## Rapport

des experts Rothpletz, Rohn et Buchi

sur la formation des fissures dans la galerie sous pression de l'usine de Ritom des CFF

Fig. 5. — Sondage du piédroit à l'hectomètre 7,43.  
Photographie prise par M. Büchi, le 21 juillet 1920.

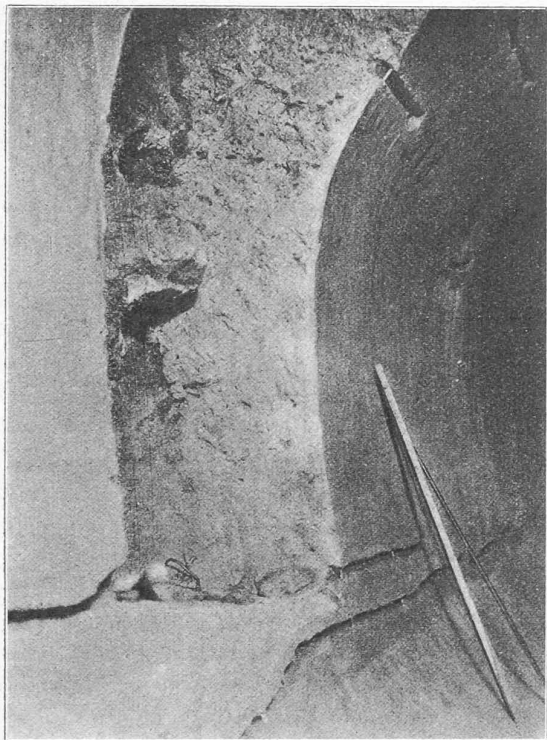
L'inspection de quelques sondages pratiquée, les uns à la demande de la direction des travaux et les autres à celle des experts, dans la partie inférieure de la voûte et dans les pieds-droits a démontré que le béton des pieds-droits adhérait relativement bien à la roche pour autant qu'on pouvait le constater à l'œil nu, ce qui s'explique du reste par la manière dont le travail a été accompli (fig. 5 et 6<sup>1</sup>). En revanche, on n'a pu observer dans les parties ainsi démolies du pied-droit que de rares traces du ciment injecté dans la voûte.

Ces injections de ciment dans la voûte n'étaient, les experts en sont convaincus, pas suffisantes. Il aurait dû en être pratiqué non seulement dans le sommet de la voûte, mais encore dans les pieds-droits et dans le radier. Il n'était guère possible que le lait de ciment, alourdi de
